ANÁLISE DE PEDIDO DE OUTORGA DE EMPREENDIMENTO

Referência: Processo de outorga nº 14.999/2014

PROCESSO AGEDOCE Nº	002/2021 - GV.
EMPRESA	ArcelorMittal Brasil S.A.
MUNICÍPIO	Bela Vista de Minas/MG.
DISTRITO	Zona Rural
BACIA	Bacia Hidrográfica do Rio Doce
UPGRH	DO 2 - Bacia Hidrográfica do Rio Piracicaba
CURSO DE ÁGUA	Água subterrânea de lençol freático
DOCUMENTO EM ANÁLISE	Parecer Técnico de Outorga do empreendimento.
FINALIDADE DO EMPREENDIMENTO	Rebaixamento de nível de água para extração mineral
CARACTERIZAÇÃO DA INTERVENÇÃO	Captação de água de lençol freático
DN CERH/MG nº 007/2002	Grande porte e com potencial poluidor

Figura 2 - Localização dos pontos de monitoramento - córrego da Biquinha

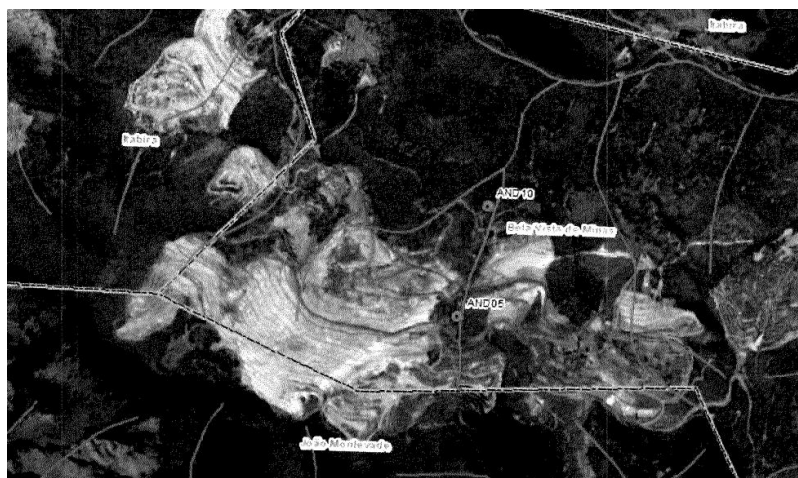
Na Tabela 11 fizemos uma compilação da análise dos parâmetros nos pontos de monitoramento AND05 e AND10. Os parâmetros em vermelho não atenderam aos padrões normatizados, sendo inserido nestes casos os meses que os parâmetros não atenderam aos limites. Por sua vez, os parâmetros em verde atenderam às exigências legais.

Dos parâmetros fora dos limites, destacamos 2 (dois) que merecem atenção especial do comitê: Sólidos Suspensos Totais e Escherichia Coli.

Sólidos Suspensos Totais:

- A justificativa da empresa: O aumento se deu devido a limpeza da bacia de sedimentação a montante do ponto, operação que acontece após o período de chuva.
- A medida preventiva – um dos aspectos mais significativos na área de mineração é o decapeamento do solo, onde o solo fica exposto a erosões hídricas provocadas pela ação das chuvas.
- Como medida de ação o empreendimento mantém suas bacias de sedimentação limpas, essas bacias são o controle ambiental final que impede que as partículas sólidas carregadas pela água da chuva venham a impactar os corpos hídricos a jusante do empreendimento. Dentre outros controles ambientais adotados pelo empreendimento existem as drenagens pluviais, recuperação de áreas degradadas e plantio em áreas em processo de recuperação.

Escherichia Coli:

- A justificativa da empresa: observa-se uma constância nos resultados obtidos para o parâmetro em questão no ponto AND05, já no ponto AND10 ocorreu um aumento no período de abril de 2019. Todo o sistema de tratamento de efluente sanitário existente na Mina do Andrade tem como lançamento final sumidouros. No ponto em questão, provavelmente o aumento na concentração do Escherichia Coli se dá devido a presença de animais.

A entidade equiparada com base na análise dos documentos apresentados, do parecer técnico e jurídico da SUPRAM de deferimento da solicitação de outorga recomenda que o CBH Piracicaba **DEFIRA** o pedido solicitado, mas sugere que seja inserida uma condicionante complementar às condicionantes 7 e 9, conforme abaixo:

1. Em caso de descumprimento dos parâmetros de qualidade de água, o empreendedor deve apresentar um Plano de Ação à SEMAD que vise a

correção das inconformidades e o consequente atendimento da condicionante
09. Prazo: 30 (trinta) dias após o recebimento do Resultado de Monitoramento
emitido por laboratório licenciado.
